# SØKORTRETTELSE 10

## CHART CORRECTIONS

Rettelse nr. / Correction No **66-73**© Kort & Matrikelstyrelsen  
ISSN 0905-1481

**Side 263 - ÅRHUS**

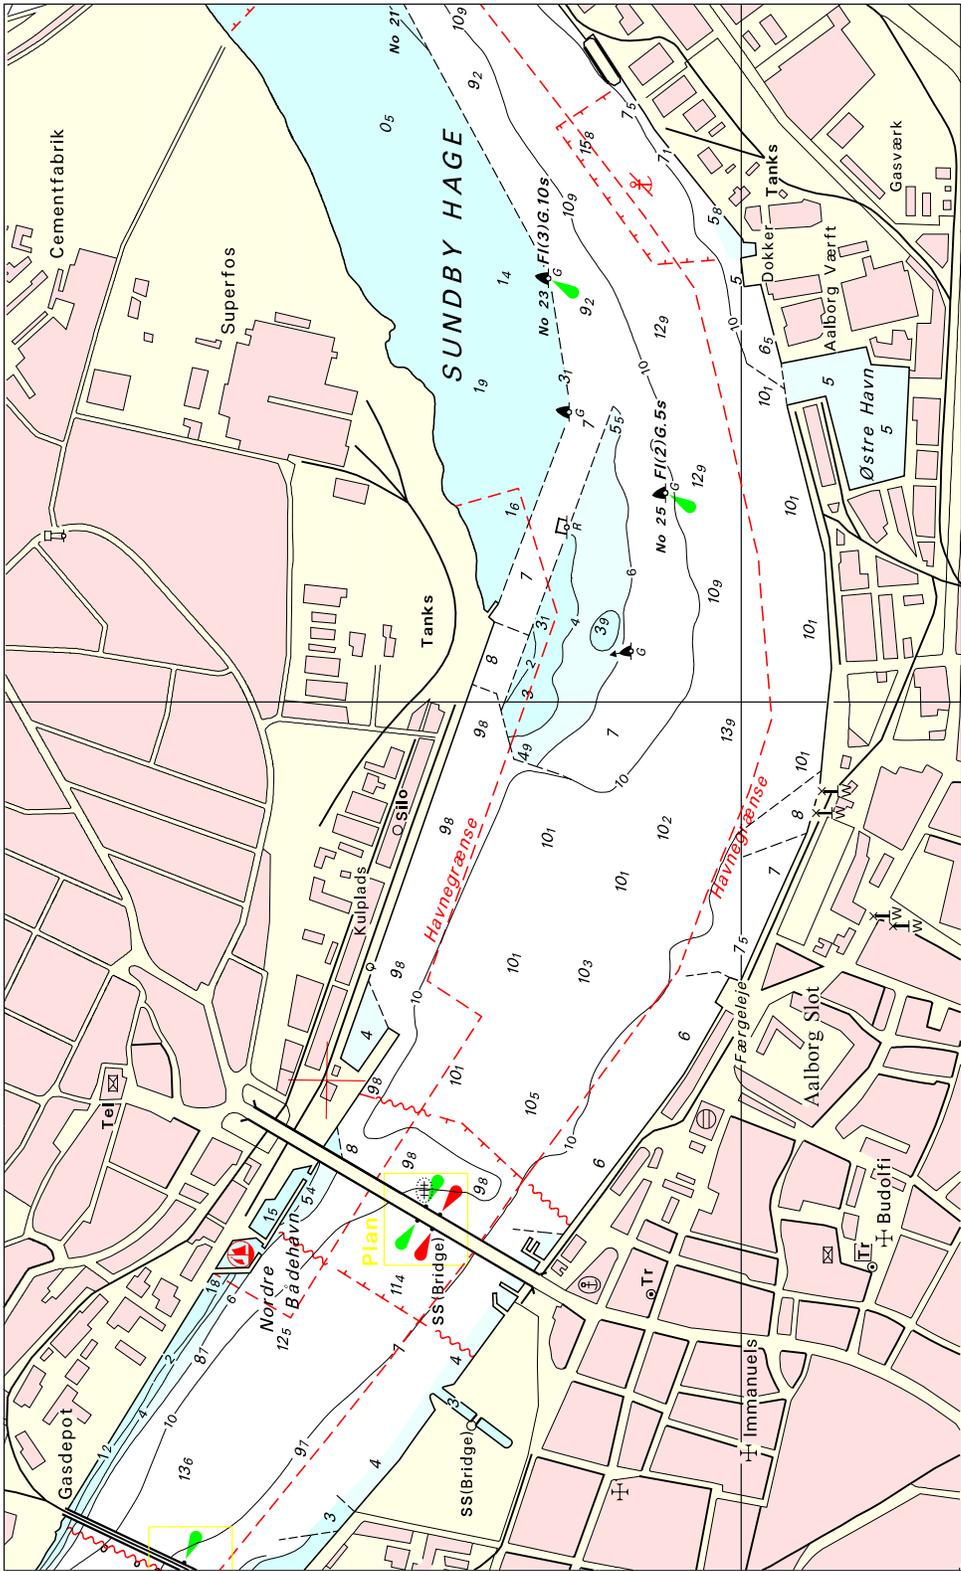
Fyret (F.R) på 56°09,48'N 10°13,58'E (NW- enden af Østre Mole) udtages.  
(10/362 2000)
